Zienswijzennota ontwerp "Visie Waterhart Zwartsluis"

Ambtelijke wijzigingen Visie Waterhart Zwartsluis

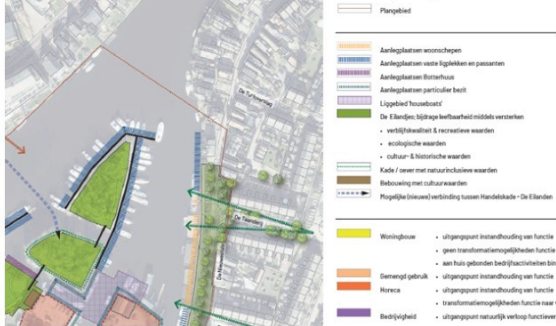
1.17 Ten aanzien van deelgebied IV is op pagina 19 vermeld: “transformatie naar (gestapeld) wonen in combinatie met recreatie is, naast behoud huidige functie, toegestaan.” Onduidelijk is of daarmee wordt bedoeld dat transformatie naar wonen alleen is toegestaan indien ook recreatie wordt toegestaan en of dat al dan niet alleen is toegestaan als de huidige functie wordt behouden. De huidige functie in dit gebied is “bedrijven” in maximaal categorie 2. Het behouden daarvan is geen transformatie, zodat onduidelijk is waarom de woorden “naast behoud huidige functie” hier zijn	De visie is op dit punt duidelijker geformuleerd.	Aangepaste tekst pagina 15: Primair transformatiegebied 1: transformatie naar (gestapeld) wonen in combinatie met horeca is toegestaan 2: transformatie naar (gestapeld) wonen, recreatie en/of toerisme is toegestaan, al dan niet gecombineerd met elkaar. Dit omvat zowel dagrecreatie als verblijfsrecreatie en toeristisch verblijf, waarbij verhuur van complete woningen niet is toegestaan¹. ¹: Verblijfsrecreatie is gericht op ontspanning in een recreatieve omgeving, terwijl toeristisch verblijf breder is en ook verblijf in steden en dorpen of bij zakelijke reizen omvat. Aangepaste tekst pagina 19: Primair transformatiegebied

opgenomen anders dan als voorwaarde voor de transformatie. Dat rijmt dan echter niet met de ambitie om bestaande bedrijven te verleiden om te verplaatsen. De Visie dient op dit punt duidelijker te worden geformuleerd.		1: transformatie naar (gestapeld) wonen, recreatie en/of toerisme is toegestaan, al dan niet gecombineerd met elkaar. Dit omvat zowel dagrecreatie als verblijfsrecreatie en toeristisch verblijf, waarbij verhuur van complete woningen niet is toegestaan¹. ¹: Verblijfsrecreatie is gericht op ontspanning in een recreatieve omgeving, terwijl toeristisch verblijf breder is en ook verblijf in steden en dorpen of bij zakelijke reizen omvat. Aangepaste tekst op pagina 22: Primair transformatiegebied 1: transformatie naar (gestapeld) wonen, recreatie en/of toerisme is toegestaan, al dan niet gecombineerd met elkaar. Dit omvat zowel dagrecreatie als verblijfsrecreatie en toeristisch verblijf, waarbij verhuur van complete woningen niet is toegestaan¹. ¹: Verblijfsrecreatie is gericht op ontspanning in een recreatieve omgeving, terwijl toeristisch verblijf breder is en ook verblijf in steden en dorpen of bij zakelijke reizen omvat.

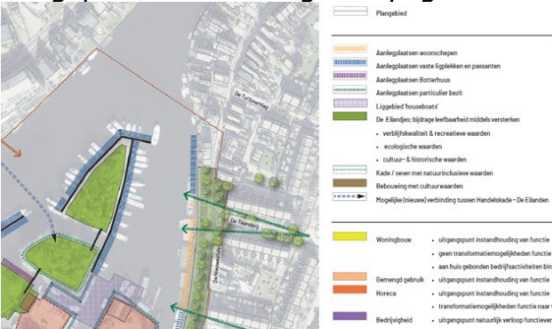
1.18 Ten aanzien van deelgebied V is op pagina 20 bevestigd dat er in de bestaande situatie uitsluitend een woonfunctie aanwezig is. Er is geen transformatie voorzien. Wel valt op dat onder randvoorwaarden staat: "er is sprake van een levendige plint bij	We streven naar een levendige plint die uitnodigt tot ontmoeting en verbinding. In plaats van uitsluitend garagedeuren op de begane grond, willen we graag actieve functies zoals woonkamers, keukens en open gevels. Zo ontstaat een aantrekkelijke en dynamische straatwand die bijdraagt aan de leefbaarheid	Aangepaste tekst op pagina 15, 16, 19, 20 en 22: We streven naar een levendige plint die uitnodigt tot ontmoeting en verbinding. In plaats van uitsluitend garagedeuren op de begane grond willen we graag actieve functies zoals woonkamers, keukens en open gevels. Zo ontstaat een aantrekkelijke en dynamische

zowel bestaande als eventuele nieuwe bebouwing” en verderop: “Bouwvolumes hebben een alzijdige oriëntatie (daar waar het bouwvolume aansluit op betreedbaar (semi) openbaar gebied)”. Onduidelijk is hoe sprake kan zijn van een levendige plint als alleen een woonfunctie wordt toegestaan en geen transformatie is voorzien. Daarnaast heeft de bestaande bebouwing slechts één gevel die is gericht naar betreedbaar openbaar gebied. Op de kaart van de bouwvlakken en parcelering van het gevelfront is dan ook maar één oriëntatierichting aangegeven. De tekst van de randvoorwaarden lijkt dan ook tegenstrijdig met de bestaande en beoogde feitelijke situatie.	en sociale interactie in de buurt. De visie is op dit punt duidelijker geformuleerd.	straatwand die bijdraagt aan de leefbaarheid en sociale interactie in de buurt.
